# Enquête publique Parc solaire du Piboulon Analyse du rapport d'enquête

### Description du site : comparaison étude d'impact / enquête publique

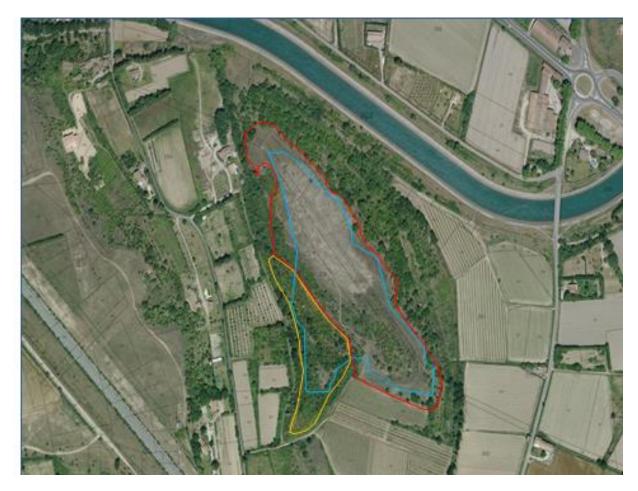
Sur les 480 pages du dossier d'étude d'impact, le seul et unique passage qui laisse entendre que le Piboulon est une colline naturelle figure de façon extrêmement discrète tout en bas à gauche de la page 101 (étude paysagère de Durand Paysage) : il s'agit d'une photo aérienne du Piboulon en 1950 avec cette légende : « la colline cultivée ».
